RAPPORT
DE L'INSPECTION GÉNÉRALE
DE L'ENVIRONNEMENT

IGE/02/028

**Rapport sur le projet d'autoroute A.89 (section Saint Julien-Puy-Lazère
Combronde) et la préservation de la ressource en eau**

ANNEXE 5 : rapport d'expertise

Ambenc et Maar de Beaunit – Plan de situation

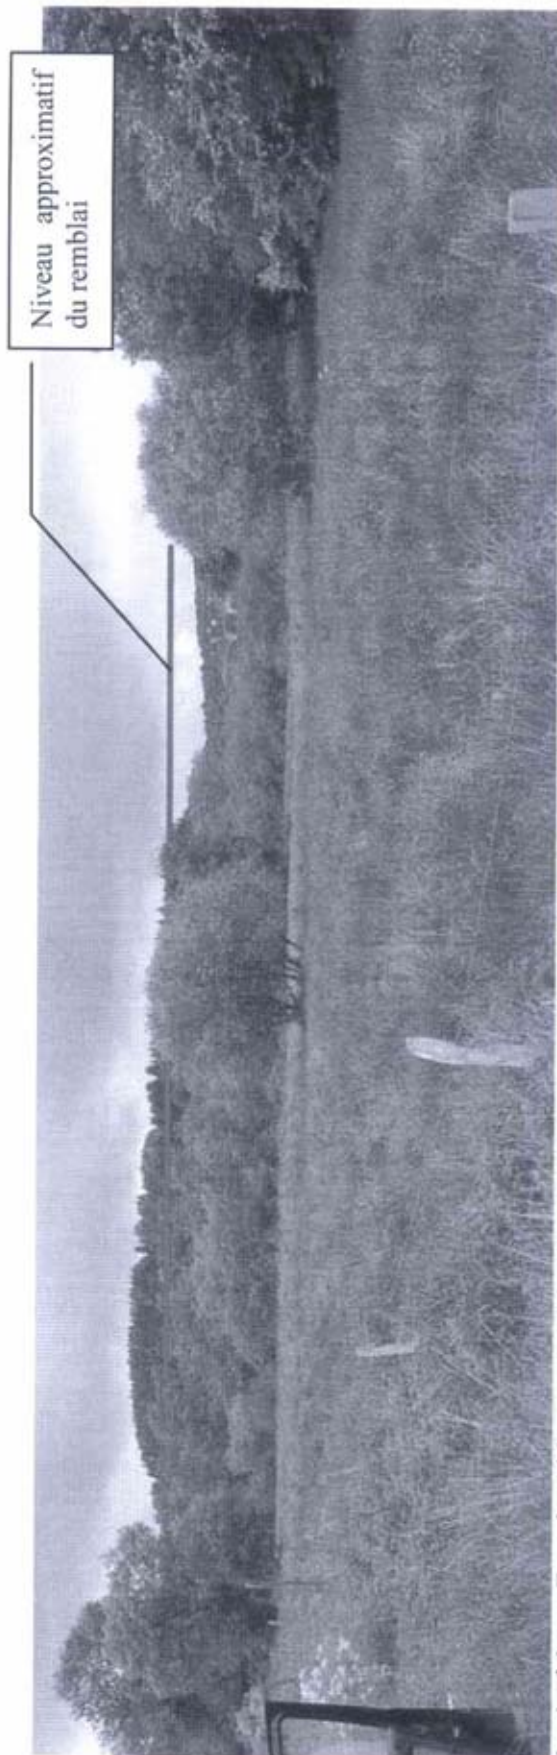
En ce qui concerne le franchissement de l'Ambène, le passage en remblai peut modifier localement les vitesses d'écoulement. Si le passage des eaux sous le remblai est correctement dimensionné, l'écoulement de l'Ambène doit s'effectuer sans dommages. Une description claire de la structure prévue du remblai doit être fournie.

e) L'aménagement spécifique du talus prévu pour le franchissement de l'Ambène ne fait pas l'objet d'une présentation claire. Il n'est donc pas possible d'émettre un avis sur cette question.
